ECE/TRANS/WP.11/2009/19
7 September 2009

СПРАВОЧНИК СПС

Дополнение в добавление 2 к приложению 1 Справочника СПС схем размещения
приборов для измерения температуры воздуха внутри и снаружи транспортных средств-
цистерн с одним, тремя и более отсеками при их испытаниях
по определению значения общего коэффициента теплопередачи (коэффициента К)*

Передано Российской Федерацией

Рис. 1

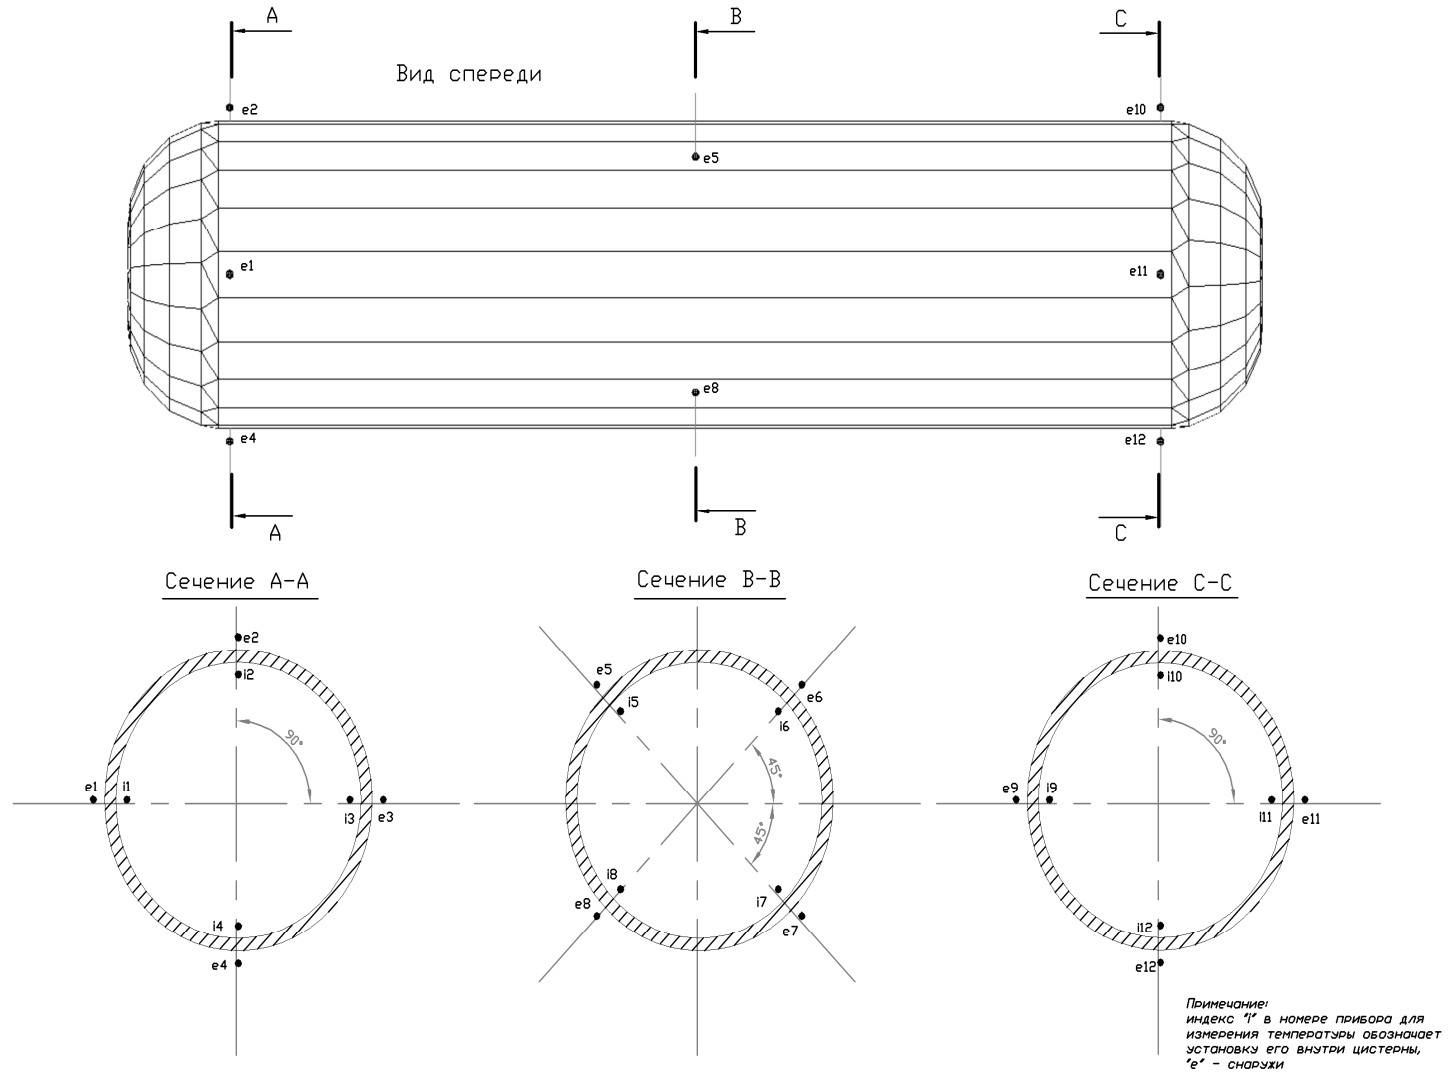
Комментарий к подпункту а) пункта 21 добавления 2 к приложению 1 к СПС:

Схема размещения приборов для измерения температуры воздуха внутри и снаружи цистерны с одним отсеком приведена на рисунке 1;

Рис. 2.

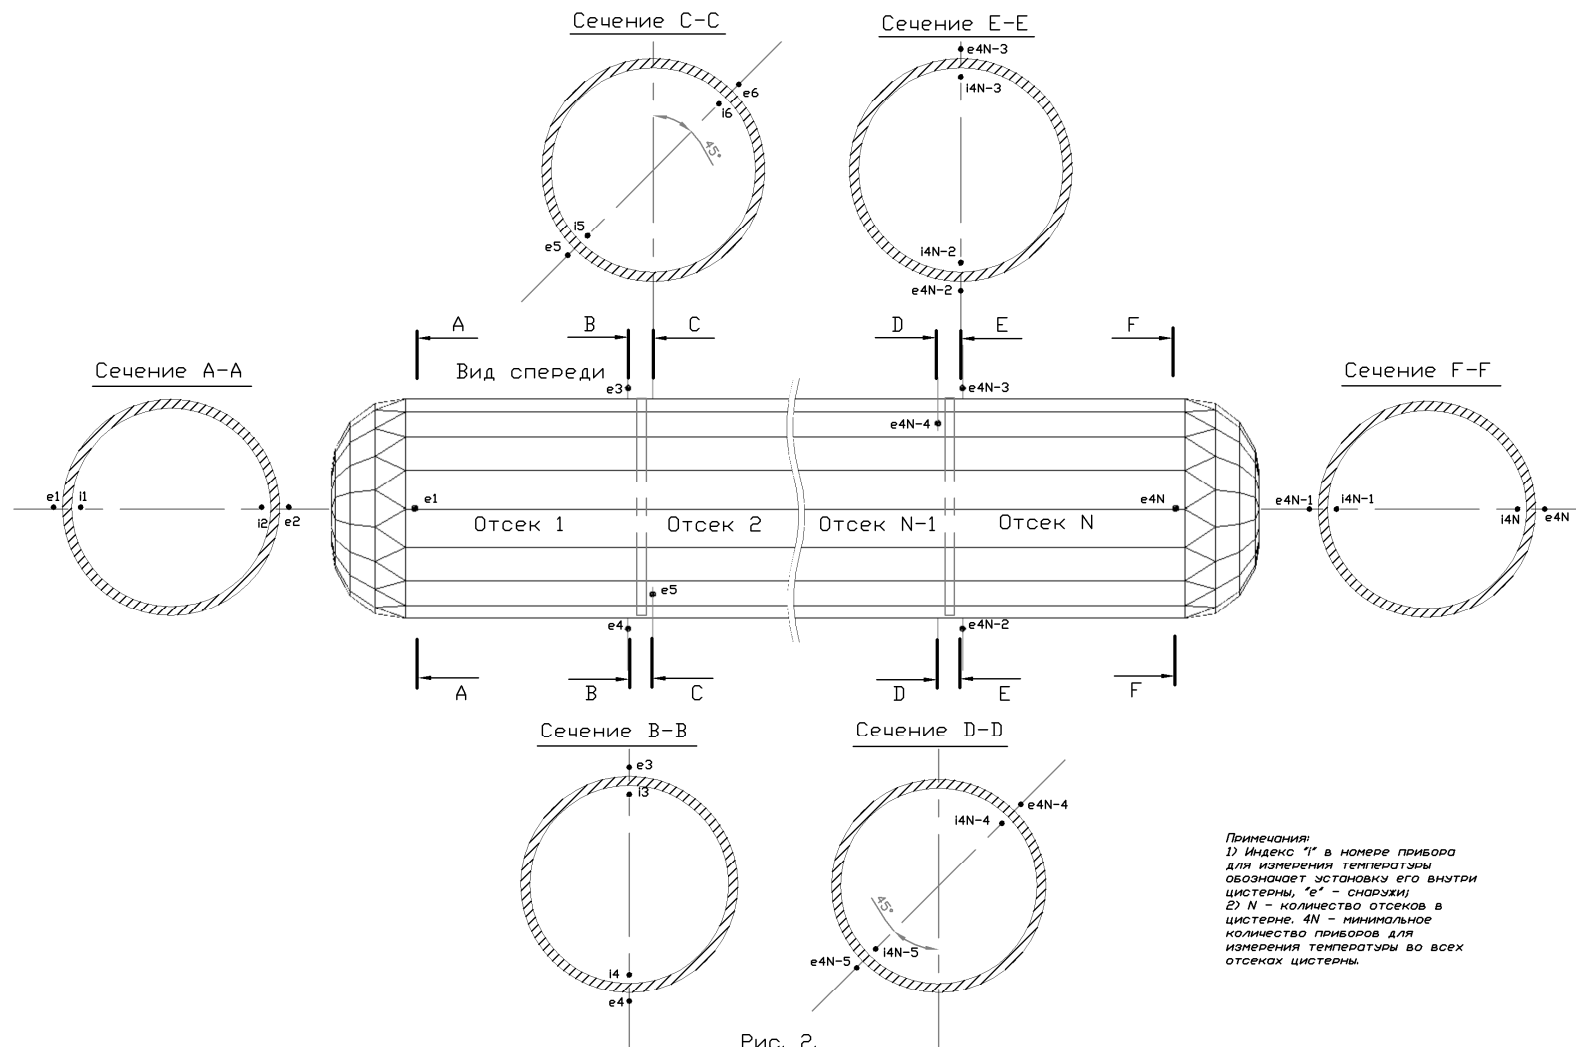
Комментарий к подпункту б) пункта 21 добавления 2 к приложению 1 к СПС:

Схема размещения приборов для измерения температуры воздуха внутри и снаружи цистерны с тремя и более отсеками приведена на рисунке 2.
